Parc Meudon - 11 juillet

PARC MEUDON PHASE 3

Résumé de la participation citoyenne

11.07.23

**Résumé des observations
et remarques apportées par les citoyens
(voir carte à la page suivante)**

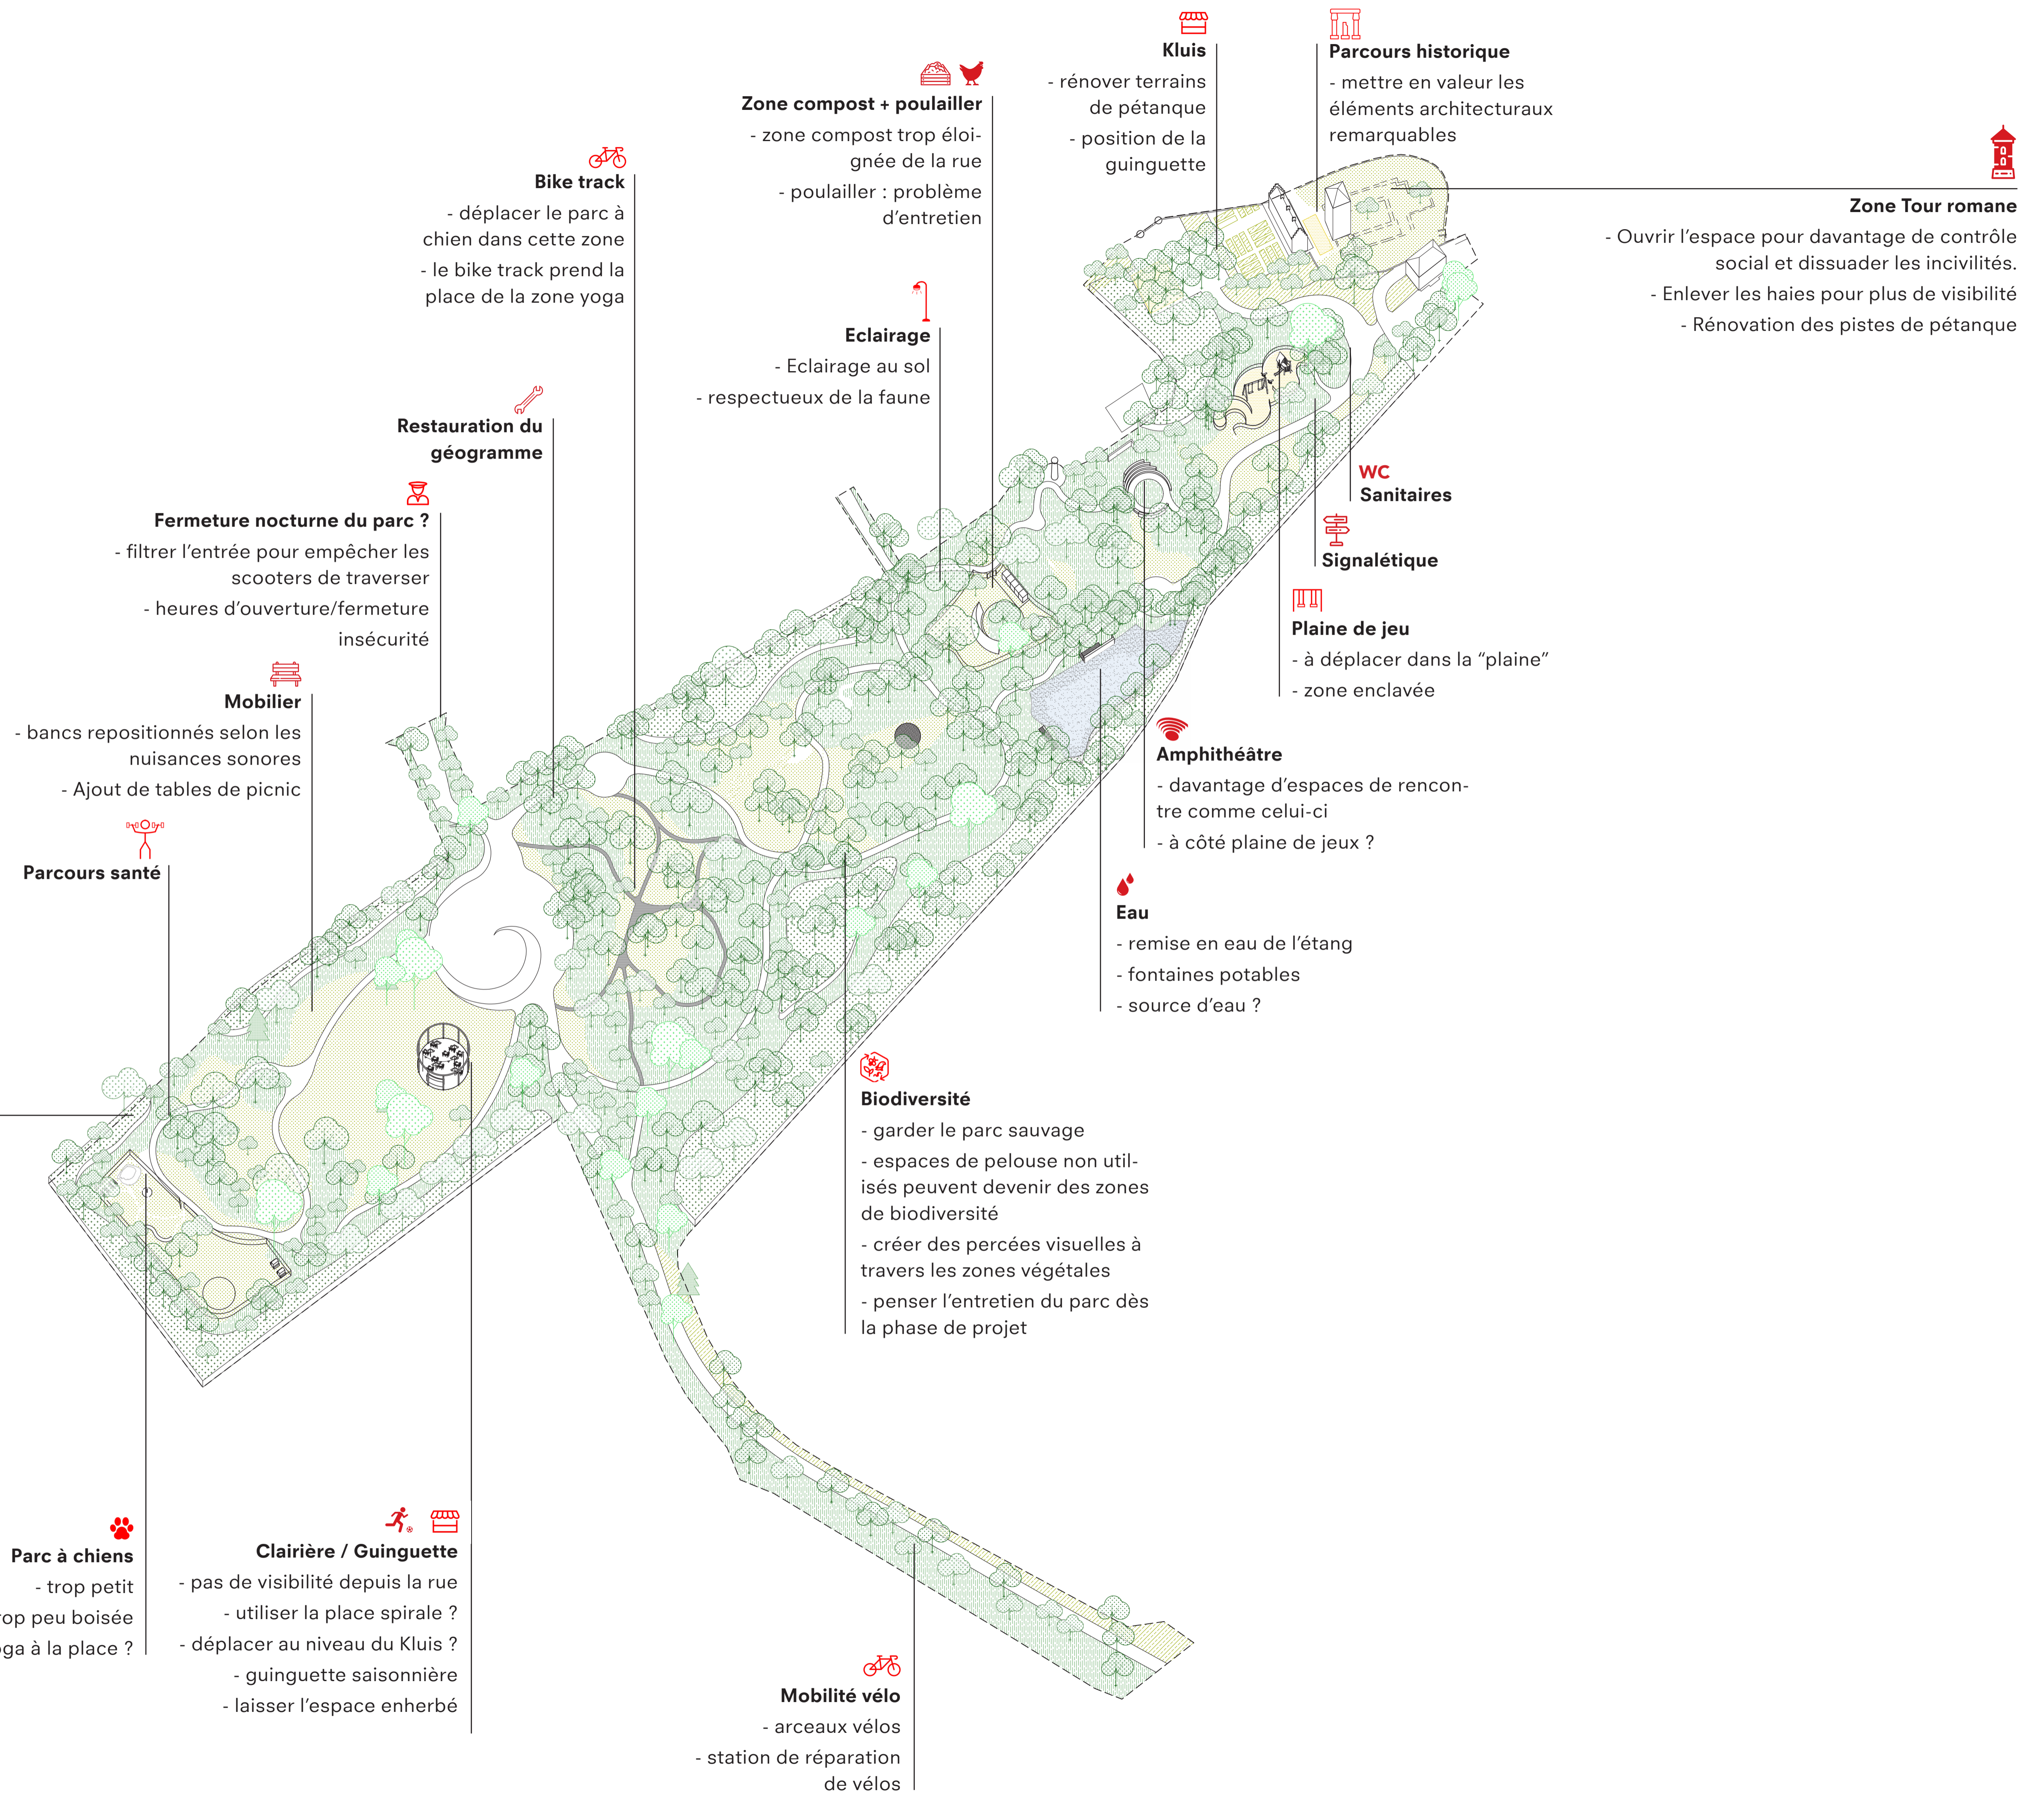
- Moins définir les usages.
- Pas à l'aise dans le parc : insécurité.
- Manque d'entretien, le parc est un délaissé peu entretenu.

- Le parc à chien est trop proche des habitations, il risque de provoquer des nuisances sonores.
- Il est actuellement trop petit (référence parc Duden).
- Le parc à chien devrait être dans une zone boisée, la zone actuelle est trop chaude en été.
- Installer la zone yoga dans l'espace actuellement prévu pour le parc à chien.
- Favorable à une zone fermée où les chiens peuvent être lâchés.

- Si guinguette alors tables de pique-nique (style place Peter Benoit).
- Très favorable à l'idée d'une guinguette dans le parc.
- Penser une guinguette saisonnière pour optimiser la rentabilité et ainsi libérer l'espace le reste du temps.
- La place en spirale est conservée, mais quels en sont les usages prévus ? Pourquoi ne pas implanter la guinguette sur cet espace déjà minéral plutôt que d'ajouter une potentielle dalle dans un espace non minéral ?
- Pas une bonne idée de devoir descendre dans le parc pour accéder à la guinguette. Celle-ci doit être visible depuis la rue.
- Si la place spirale est conservée, elle doit être rénovée.
- Si la guinguette se trouvait au niveau de la Tour elle gagnerait en visibilité.
- Guinguette autour du Kluis, plus accessible pour les personnes âgées.
- La guinguette va-t-elle encore ajouter du bruit ?
- Penser à l'électricité.

- Très favorable à l'idée du bike track, mais suggestion de le déplacer au niveau de la zone actuellement prévue pour le yoga. La plateforme de yoga serait alors à déplacer.
- Suggestion de prévoir le parc à chien au niveau de l'actuel bike track, plus proche des entrées, propose de l'ombre...

- Les nuisances sonores causées par les utilisateurs du parc font partie des plaintes principales des habitants voisins au parc, ils souhaitent que le projet soit réfléchi en intégrant cette contrainte.

- Proposition d'éloigner les bancs qui sont proche des clôtures ou des jardins.
- La partie sud de la rue des Trois Pertuis pourrait accueillir davantage de bancs pour favoriser les regroupements dans cette zone, loin des habitations.

- Proposition de portes “zigzag” aux entrées pour empêcher les scooters de rentrer et traverser le parc. Faire attention que les dispositifs mis en place n’empêchent pas le passage des cyclistes.

- Engouement pour le parcours didactique (historique ET végétal).
- Est-ce que le géogramme sera restauré ?
- Le parcours végétal très bien, mais qu’est-ce qui peut être mis en place en plus pour mettre en valeur le parcours historique ? Comment protéger les monuments/vestiges des incivilités ? Débat sur l’accessibilité de ces vestiges, grilles, ganivelles ?

- Actuellement la plaine est une plaine de jeu pour les enfants (foot etc...), proposition de mettre des tables de pique-nique autour.
- Les jeux actuels ne sont que trop peu utilisés, car la zone est trop enfermée.
- Environ 900 enfants autour du parc (avec les écoles), il faut les prendre en considération dans la planification des usages.

- La proposition de déplacement du compost dans le parc ne satisfait pas du tout les riverains. Géré par des bénévoles, il doit être facile d’accès (livraison), ou alors la commune reprend sa gestion.
- Le compost doit rester en vue, pas sans surveillance.
- Pas de compost dans le parc.
- Si compost déplacé, alors il doit se trouver aux abords des entrées, mais en retrait du trottoir, pas au centre du parc.
- Poulailleur, la forte présence de renards est incompatible avec les poules dans le parc.

- Lumière : remplacer la palissade en béton au sud.
- Pas d’éclairage coloré !
- Plusieurs riverains mentionnent l’idée de lumières au niveau du sol, peut-être qui suivent un des parcours ?
- Lumière blanche le long des cheminements, au niveau du sol.
- Prévoir des panneaux solaires.

- Ouvrir l’espace autour de la tour romane pour davantage de contrôle social et dissuader les incivilités.
- Besoin de contrôle social au niveau de la tour romane. Enlever les haies pour plus de visibilité ?
- Est pointé du doigt le mauvais aménagement et usage du mobilier autour de la tour romane.
- Les pistes de pétanque autour de l’entrée doivent être entretenues/rénovées.
- Enlever les deux tables cachées derrière la Tour Romane.
- Laisser “sauvage” ou en permaculture toute cette zone exceptée autour des bancs et prévoir un cheminement qui incite les visiteurs de la Tour ou les promeneurs à faire le tour des ruines et de la Tour.

- Il est très important pour tout le monde de garder le parc sauvage.
- Penser dans la mise en place des ganivelles que de nombreux renards traversent le parc, il faut donc faire attention à ne pas les empêcher de passer.
- La biodiversité est très importante dans tout le parc.
- Les espaces de pelouse qui ne sont pas utilisés peuvent être transformés en espaces de biodiversité.
- Penser à la faune locale : l'éclairage doit être réfléchi pour apporter de la sécurité, de la visibilité, mais il ne doit pas nuire à la faune.
- Créer davantage de percées visuelles à travers les zones végétales.
- L'idée d'une ceinture plus dense aux abords est appréciée par les utilisateurs du parc.
- Enlever les haies ou les couper à ras afin d'ouvrir l'espace et de permettre un certain contrôle social.

- Favorable
- Possibilité d'aménager une zone de baignade ?
- Qu'en est-il des sources d'eau ?
- Serait-il possible d'avoir des fontaines d'eau potable dans le parc ?

- Penser l'entretien du parc dès le projet, comment le projet va-t-il évoluer si l'entretien ne suit pas ?
- Garder l'aspect sauvage du parc, mais de l'entretien lui retirerait son "air abandonné"
- Abattage d'arbres au niveau des murs mitoyens des voisins au parc ? Elagage ? Des branches d'un arbre du parc sont tombées dans un jardin privé.

- Proposer davantage d'espaces qui favoriseraient les rencontres citoyennes (référence à l'amphithéâtre dessiné en aval de la fontaine existante). La zone en gabion en est actuellement une.
- L'amphithéâtre peut-il être à côté de la plaine de jeux ?
- A valoriser pour de potentiels spectacles.
